DELIBERAZIONE DELLA GIUNTA REGIONALE 7 aprile 2025, n. 411

COMUNE DI VIESTE (FG). Adeguamento del Piano Regolatore Generale (PRG) del Comune di Vieste al PPTR – Rilascio del parere di Compatibilità paesaggistica ex art. 96 co. 1, lett. a) delle NTA del PPTR e aggiornamento degli elaborati del PPTR ai sensi dell'art. 2, co. 8 della L.R. 20/2009

Oggetto: OGGETTO: COMUNE DI VIESTE (FG). Adeguamento del Piano Regolatore Generale (PRG.) del Comune di Vieste al PPTR- Parere di Compatibilità paesaggistica ex art. 96 co. 1, lett a) delle NTA del PPTR e aggiornamento degli elaborati del PPTR ai sensi dell'art. 2, co. 8 della L.R. 20/2009

Figura 2. Proposta Regione

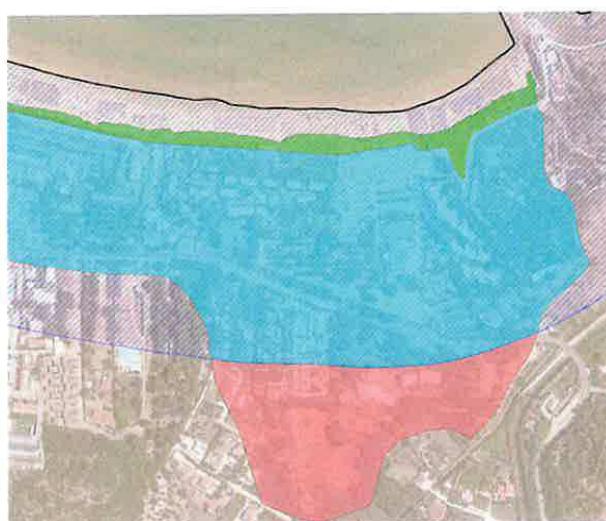
Si ritiene che le suddette aree non abbiano le caratteristiche di duna, come definita dall'art. 50 co. 7 delle NTA del PPTR, sebbene la particolare vulnerabilità ambientale e paesaggistica del contesto richieda dei dispositivi normativi attenti alla riqualificazione e alla definizione di regole di riproducibilità delle invarianti strutturali che puntino ad evitare ulteriori processi di erosione.

Infine si propone di stralciare dall'*UCP cordoni dunari*, come individuati nella relazione geologica, le aree (indicate con il retino rosso) localizzate ad una distanza superiore ai 300 m dalla linea di costa (**BP territori costieri**).

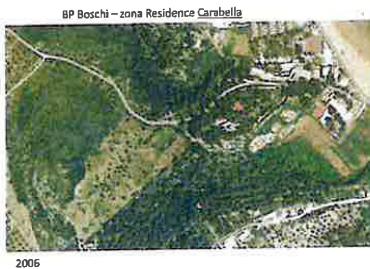
Non concorda con lo stralcio in quanto nella definizione di bosco rientra anche la pineta, come quella in esame, ancorchè di origine artificiale e trattandosi di un'area vasta ha la capacità di autogenerarsi tramite il rinnovamento spontaneo, con rilevante capacità di resilienza anche in condizioni di pressante antropizzazione con evidenti benefici per i fruitori del campeggio. Le motivazioni sopra riportate a supporto dello stralcio non sono affatto dirimenti ai fini dell'esclusione della superficie dal vincolo boschivo, soprattutto se si considera che la specie dominante è il pino di Aleppo (*Pinus halepensis*), in grado di autorigenerarsi, sviluppando uno strato arbustivo formato da varie specie a seconda, ad esempio, delle condizioni stazionarie, dell'età del bosco, dello stato vegetativo, ecc. Anche le formazioni impiantate artificialmente, se lasciate evolvere senza disturbo antropico, sviluppano uno strato arbustivo in funzione del sesto di impianto e della quantità di luce che penetra sul sottosuolo. Ad ogni buon conto si osserva che, allo stato delle conoscenze, non esistono motivazioni meteo-climatiche, stazionarie, di dinamica vegetazionale, forestali e naturalistiche plausibili che impediscono al *Pinus halepensis* di riprodursi anche nell'area oggetto di valutazione, e nemmeno al sottobosco di proliferare, come succede in tutte le altre pinete del territorio garganico.

Dopo ampia discussione, da approfondimenti svolti, il Ministero e la Regione rappresentano che le caratteristiche botanico vegetazionali, così come motivate dalla Regione, sussistono nell'area oggetto di proposta di rettifica. Pertanto si conferma la perimetrazione come da PPTR.

Prende atto di quanto rappresentato da Regione e Ministero.

(Fig. Ortofoto 2019)

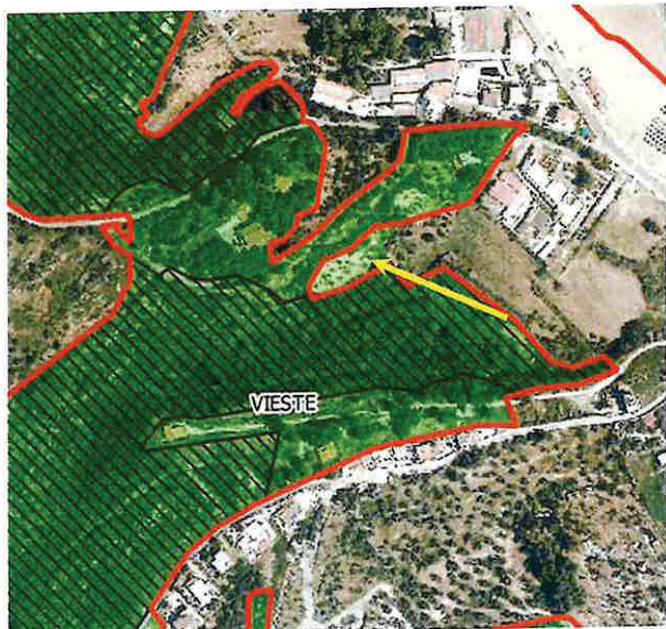
Su ortofoto 2006, si evince una vegetazione di tipo arboreo arbustivo assimilabile a pinete, si tratta di una area parzialmente incendiata (in rigato giallo nella figura successiva).

In merito a questa area la Regione propone la perimetrazione nella figura successiva in cui si stralcia solo una porzione che già al 2006 risulta non essere bosco e già utilizzato per altri usi (indicata con la freccia gialla).

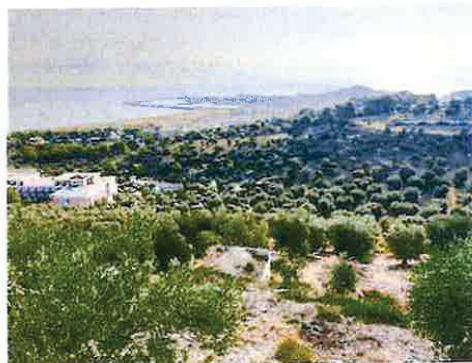
Si propone di modificare la perimetrazione BP Boschi fino alla strada privata indicata nella immagine seguente.
In tale zona la compagine boschata si è notevolmente ridotta sia a causa degli incendi sia per l'aumento delle attività antropiche.

Prende atto di quanto rappresentato da Regione e Ministero.

- Località Confine Nord con Comune di Peschici

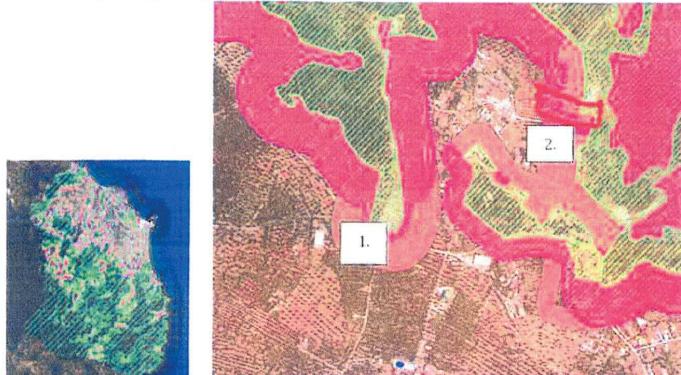
Si richiede di estendere l'area di rispetto boschi fino al limite del confine comunale.

Prende atto, condivide e si riserva di aggiornare la perimetrazione.

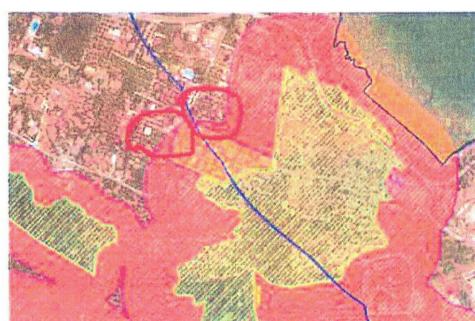
1. L'area di rispetto va dimensionata in base all'areale complessivo del *BP-Bosco* e quindi deve essere riportata al dimensionamento del PPTR. I due poligoni del *BP-Boschi* devono essere uniti;
2. Si condivide la riduzione della fascia e si ritiene opportuno stralciare anche la porzione indicata (in rosso), oltre il tessuto edificato, in quanto non funzionale alla tutela paesaggistica del Bene;

Prende atto, condivide e si riserva di aggiornare la perimetrazione.

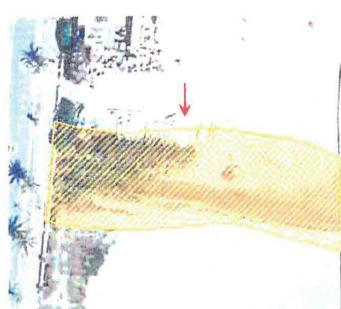
In merito alla successiva cartografia, si confermano le correzioni effettuate su indicazione del verbale del 14.09.2023 e si condivide la perimetrazione consegnata. Tale modifica è stata riportata come stralcio nelle formazioni arbustive.

I perimetri delle aree umide proposte lungo il litorale sia a nord che a sud della città sono stati corretti, ma in linea generale si rileva che alcuni poligoni possono essere ridotti in base alla vegetazione esistente e non in base al corso d'acqua, in quanto nel tratto finale che sfocia nel mare, man mano che ci si avvicina alla costa non vi è più componente vegetazionale, mentre muovendosi verso l'entroterra restano non perimetrate aree con substrato umido perché temporaneamente allagate e con vegetazione igrofila.

A titolo esemplificativo si allega uno stralcio con indicato in rosso il limite proposto e l'allargamento laddove c'è substrato umido con vegetazione igrofila.
